# リコール情報

リコール届出番号 5387

## いすゞ エルフのリコールについて

# 改善箇所説明図

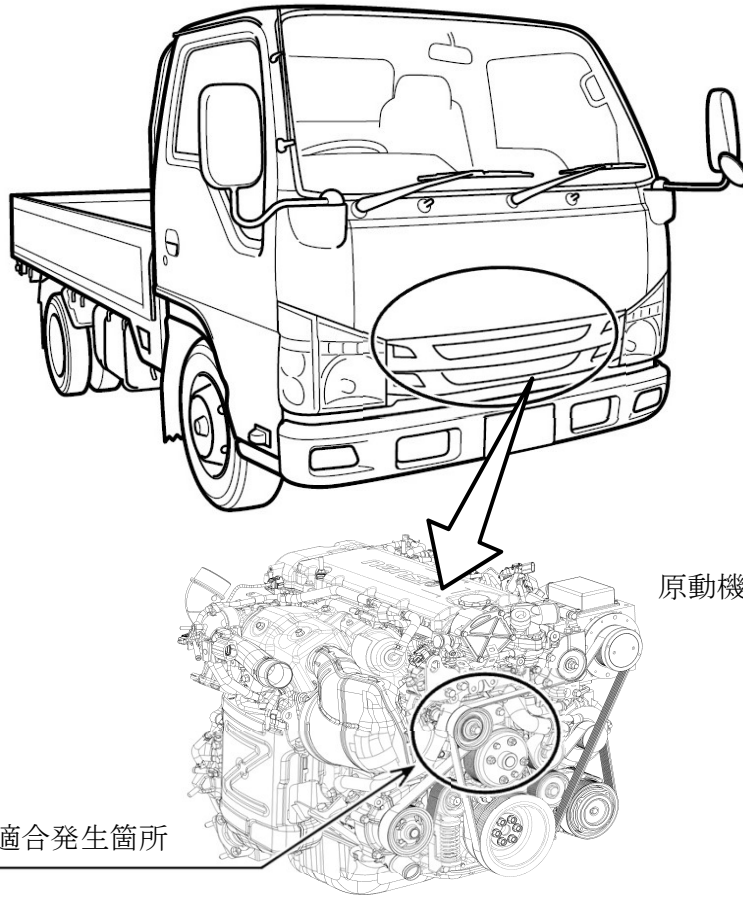
1. 不具合内容 小型トラックの冷凍機架装車において、冷凍機アイドルプーリ締結部の形状が不適切なため、ベルト張力によりアイドルプーリボルトに過大な応力がかかり折損するものがある。そのため、ベルトが外れて冷凍機が作動しなくなり、最悪の場合、走行中プーリが路面に落下するおそれがある。

小型トラックの冷凍機架装車において、冷凍機アイドルプーリ締結部の形状が不適切なため、ベルト張力によりアイドルプーリボルトに過大な応力がかかり折損するものがある。そのため、ベルトが外れて冷凍機が作動しなくなり、最悪の場合、走行中プーリが路面に落下するおそれがある。

2. 改善内容 全車両、アイドルプーリブラケット。プーリボルト、ベルト等一式を対策品に交換する。

**改善の内容**  
 全車両、アイドルプーリブラケット、プーリボルト、ベルト等一式を対策品に交換する。

識別 : バキュームポンプ上部に識別ペイント (黄色) を塗布する。
